## **INVESTIČNÍ ZÁMĚR**

### **CHODNÍK, KROMĚŘÍŽ - MIŇŮVKY**

## **Věc: Chodník, Kroměříž – Miňůvky, používání svodidel v souvislosti s veřejným chodníkem, stanovisko**

CHODNÍK V PROSTORU DÁLNIČNÍHO MOSTU  
 REZ, M = 1:100

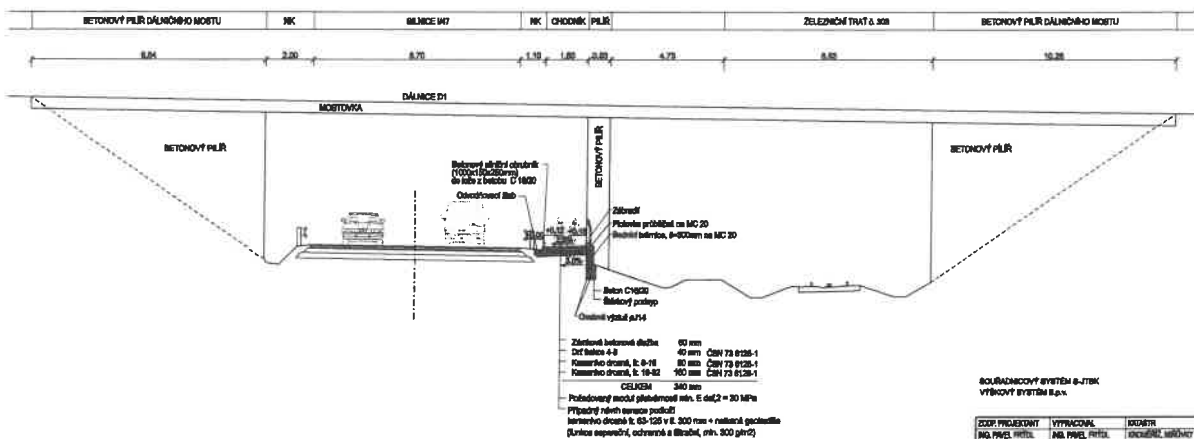
Podél silnice II/367 a I/47 v úseku Kroměříž – Postoupky (místní část Miňůvky) má být vybudován chodník pro pěší. V křížení uvedených silnic s D1 (pod mostem) je navrženo svodidlo na vnější straně oblouku, kde se nachází mostní pilíř a chodník je veden za svodidlem. Zástupce KRPZ v Kroměříži požaduje posouzení vedení chodníku ve vztahu k pracovní ploše svodidla tak, aby při střetu vozidla se svodidlem nedošlo k ohrožení chodců pohybujících se na chodníku.

TP 114 se touto problematikou zabývá a protože se občas objevují podobné názory, jaké jsou ve stanovisku KRPZ, existuje k tomu účelu čl. 2.6.4, který říká: „Průchozí prostor se měří od zadní hrany svodidla a nezvětšuje se o žádnou deformaci svodidla ani o pracovní šířku. Dojde-li při nárazu vozidla do svodidla ke zranění chodce pohybujícího se v průchozím prostoru a bylo-li svodidlo vybráno v souladu s těmito TP, nejde o vadu návrhu.“

### **Z toho důvodu je návrh výše uvedeného chodníku za svodidlem právně zcela v pořádku.**

Protože žádná kritéria pro ochranu chodců ze strany vozovky neexistují a taková kritéria ani nelze stanovit. Jak říká výše uvedený čl. 2.6.3 TP 114, ani svodidlo nejvyšší úrovně zadržení H4 není nepřekonatelné. Jedinou dokonalou ochranou by byla železobetonová zeď výšky nad cca 1,6 m, zapuštěná pod povrch a nadimenzovaná na příčnou sílu kolem 600 kN.

Pokud jde o pracovní šířku svodidla, na trhu je několik stovek svodidel a každé má pracovní šířku jinou. Nelze zajistit, aby se chodec pohyboval za nějakou pomyslnou čarou a nepřibližoval se svodidlu. Co když do svodidla úrovně zadržení N2 narazí velkou rychlostí dodávka?, překoná svodidlo a zraní chodce?!

Návrh projektanta je v souladu s předpisy. Svodidla se nevyvíjí k ochraně předmětů, objektů a chodců pohybujících se v prostoru za svodidlem. Prostor za svodidlem se nerozšiřuje o žádnou „pracovní šířku“ svodidla.
